1. Betreff: Bebauungsplan Nr. 10 "Vorderer Brand" in Zunsweier, Satzungsbeschluss

Betreff: Bebauungsplan Nr. 10 "Vorderer Brand" in Zunsweier, Satzungsbeschluss

Die im Rahmen der förmlichen Beteiligung der Öffentlichkeit gem. § 3 Abs. 2 BauGB im Zeitraum vom 18.07. bis 19.08.2016 und Beteiligung der Träger öffentlicher Belange gem. § 4 BauGB im Zeitraum vom 18.07. bis 19.08.2016 zum Entwurf des Bebauungsplans „Vorderer Brand“ eingegangenen Anregungen (*kursiv gedruckt*) wurden durch die Verwaltung geprüft. Die Verwaltung empfiehlt, die Abwägung der Anregungen entsprechend den Stellungnahmen vorzunehmen.

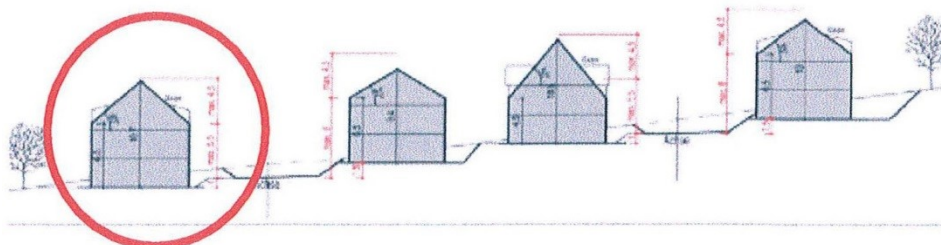
gemeinen Wohngebiet WA 2 im Bereich der Grundstücke unterhalb der Straße auf 5,50 m begrenzt ist.

Da diese Begrenzung in Verbindung mit der gleichzeitigen Gewährung von 2 Vollgeschossen in der Praxis in Konflikt steht, bitten wir um Prüfung der Erhöhung der maximalen Traufhöhe auf 6,50 m. Folgende Punkte begründen unsere Entscheidung für den Einwand gegen die bisherige Begrenzung:

In verschiedenen Sitzungen wurde von der Stadt Offenburg bzw. den Planern des Baugebietes immer wieder auf die Möglichkeit der Tieferlegung des Hauses unterhalb der Straße und der sich damit ergebenden höheren Traufhöhe hingewiesen (siehe Querschnitt aus der Begründung des Bebauungsplanes S. 12

Gleichzeitig wird allerdings in der Anlage 4B Bebauungsvorschriften D Hinweise die Verantwortung für den Schutz des Bauwerks an den Bauherren übertragen. Aus der kürzeren Geschichte ist uns bekannt, welche Wassermassen im Juni 2016 durch das Zunsweierer Dorf geflossen sind. Aus diesem Grund ist eine Tieferlegung des Gebäudes definitiv nicht zu verantworten und die Einschränkung der Traufhöhe auf 5,50m mit der Option +1 m bei Tieferlegung des Hauses unterhalb der Straße nicht tragbar. Der genannte 1 m durch die Tieferlegung ist der Traufhöhe hinzuzurechnen,

Die Höhenunterschiede bei den im Bebauungsplan festgesetzten Gebäudehöhen ergeben sich, wie in der Begründung im Beispielschnitt erläutert, allein dadurch, dass sie auf die Oberkante der Straße bezogen werden. In Bezug auf das natürliche Gelände werden talseitig und bergseitig gelegene Gebäude gleich behandelt.

Bei einer hangangepassten Bebauung ist es normal, dass die Erdgeschossfußbodenhöhe der Unterlieger unterhalb des Straßenniveaus liegt. Ausgehend von einem Gebäude mit einer Traufhöhe von 6,5 m ab Erdgeschossfußboden, wird, wie die Schnittzeichnung zeigt, auch bei den Unterliegern eine Bebauung mit zwei Vollgeschossen ermöglicht. Die Erdgeschossfußbodenhöhe der Gebäude oberhalb der Straße können dadurch in etwa 1,5 m über der Straße liegen, während sie bei Gebäuden unterhalb der Straße ca. 1 m unterhalb des Straßenniveaus liegen, um sich so bestmöglich in das vorhandene Gelände einzufügen.

Generell wurde die Entwässerung des Gebiets so ausgelegt, dass ein 100-jährlicher Hochwasserschutz erzielt wird. Im Bebauungsplan wurden bereits Maßnahmen getroffen, um großflächig Regenwasser zurückzuhalten; dennoch wird im Bebauungsplan darauf hingewiesen, dass es bei Extremereignissen zu oberflächlich abfließendem Wasser auf öffentlichen Flächen kommen kann. Dabei können im öffentlichen Straßenraum Wassertiefen von 15 cm – entlang der Straße gegenüber dem Quartiersplatz von 20 cm – entstehen. Grundstücke bzw. Gebäude sind daher durch eine entsprechende Geländemodellierung oder die wasserangepasste Gestaltung von tief liegenden Gebäudeöffnungen wie z.B. Garageneinfahrten, Lichtschächte oder Kellerabgänge zu schützen. In der Regel sind die Grundstücke gegenüber dem Straßenraum bereits durch einen Hoch-Bordstein von ca. 12 cm abgegrenzt. Zufahrten niedriger liegender Bordsteine wie z.B. vor Garagenzufahrten können durch ein entsprechendes Gefälle zur Straße hin geschützt werden. Mit diesen Maßnahmen können Grundstücke bzw. Gebäude wirksam gegen oberflächlich abfließendes Wasser geschützt werden.

GARAGEN, CARPORTS

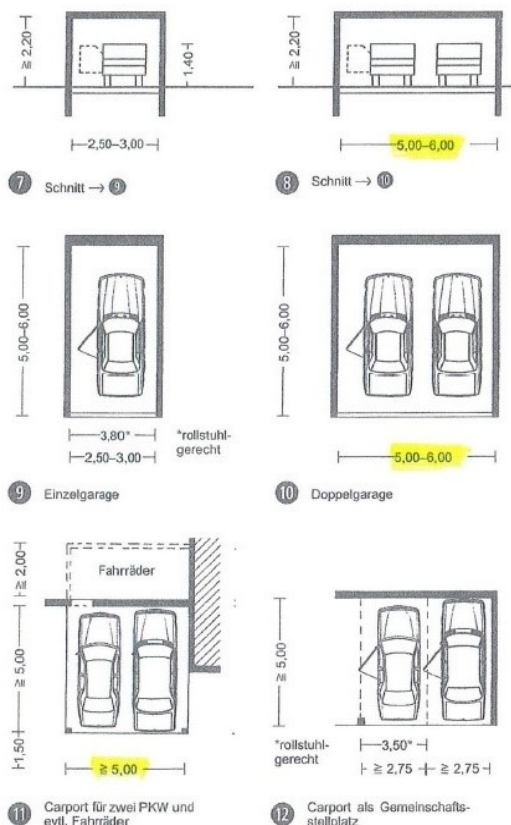
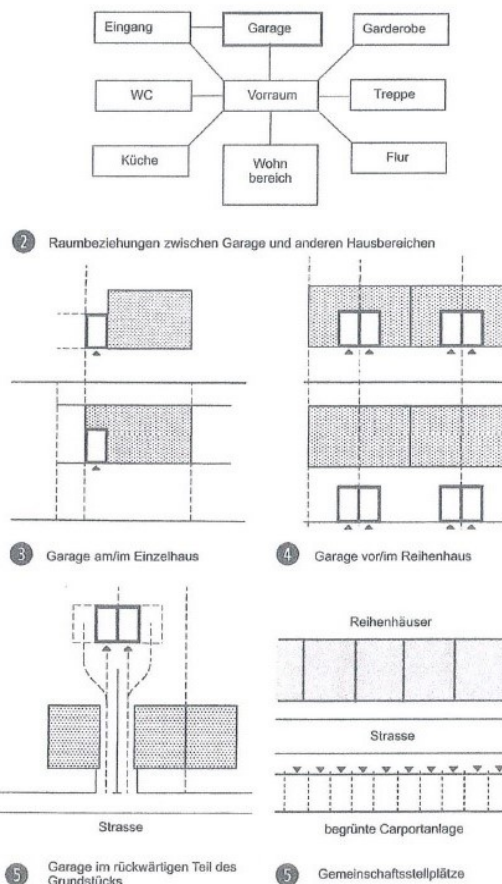
Im Anhang haben wir Ihnen eine Kopie zur Gestaltung von Einfahrten und Garagen bzw. Carports aus dem Planungsbuch „Neufert Bauentwurfslehre 39. Auflage“ beigelegt. Hierbei wird eine Mindestbreite von 5m bis 6m empfohlen, es wird auch darauf hingewiesen, dass „die Tendenz moderner PKW-Modelle zu steigenden Abmessungen zu berücksichtigen“ ist.

Wir bitten deshalb die Breite der Einfahrt nicht auf 5m zu begrenzen sondern Einfahrtsbreiten bis 6,5m zuzulassen (auch für die Grundstücke, bei denen die Einfahrt im Plan festgelegt ist). Eine breitere Einfahrt erlaubt es auch mit dem Fahrrad an den geparkten Fahrzeugen einfacher vorbeizukommen.
